Boxtel	: 25 januari 2018	behandeld door	: Nynke Heeg
ons kenmerk	: Z30999/U60440	doorkiesnummer	: (0411) 618 548
uw kenmerk	: e-mail 19 december 2017	e-mailadres	: NHeeg@dommel.nl
onderwerp	: Reactie concept bestemmingsplan Lavrijsen (Leijenstraat 4 en Vooreind 11 te Reusel)	bijlagen	: 2
		verzonden	: 25 januari 2018

24 augustus 2017	behandeld door	: Nynke Heeg
Z30999/U57853	doorkiesnummer	: (0411) 618 548
E-mail 1 augustus 2017	e-mailadres	: NHeeg@dommel.nl
Reactie Landschappelijke	bijlagen	: 1
inrichtingsplan compensatie	verzonden	: 24 augustus 2017
in EVZ Lavrijsen -		
Leijenstraat 4 en Vooreind		
11a Hulsel

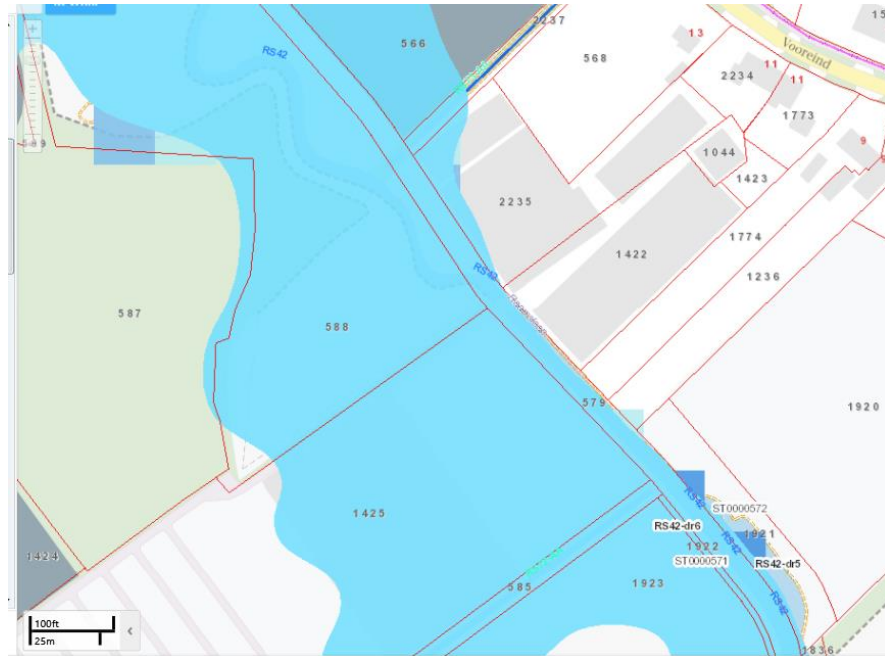
18. Punt 15 t/m 18 van eerdere reactie van d.d. 1 augustus 2017 met ons kenmerk U57853 is nog niet nader uitgewerkt (zie bijlage 2).
19. Waterschap De Dommel heeft in 2016 de Provincie verzocht om een algehele actualisatie van de beekdalbegrenzing in de provinciale Verordening Ruimte. Het gaat om de reserveringsgebieden waterberging en regionale waterberging. De voorgestelde begrenzing is gebaseerd op een betere modellering van de gebieden én op het klimaatscenario 2014 én op de nieuwe neerslagreeksen van het KNMI. Deze verordening is in het voorjaar van 2017 ter inzage gelegd en heeft tot veel reacties geleid. Voor de provincie waren de reacties – zowel voor wat betreft inhoud als aantal - aanleiding de actualisatie uit te stellen. Het gaat hier om de ruimte voor water oftewel waterbergingsgebied. De naam waterbergingsgebied kan het idee opwekken dat de gebieden gestuurd onder water worden gezet. Dit is echter niet het geval. Het gaat om gronden die van nature overstromen. Dit noemen we regionale waterbergingsgebieden of reserveringsgebieden waterberging. De regionale waterbergingsgebieden zijn voornamelijk gelegen in de beekdalen en vervullen tijdens hoogwaterperiodes een waterbergende functie. Deze gebieden zijn gebaseerd op een overstroming die ééns in de 10 jaar voor komt (T=10). Daarnaast zijn er ook reserveringsgebieden waterberging. Dit zijn gebieden, waarvan we met de kennis van nu al kunnen zeggen dat ze in toekomst nodig zijn om het juiste

beschermingsniveau te realiseren. Deze gebieden zijn begrensd op een overstroming die eens in de 100 jaar ($T=100$) voorkomt. Dit is het beste inzicht in het watersysteem dat het waterschap op dit moment heeft. Daarom verzoek ik u de nieuwe begrenzing op te nemen in het bestemmingsplan in plaats van de begrenzingen uit de Verordening Ruimte 2014 zoals hieronder opgenomen. De informatie zal ik u aanleveren.
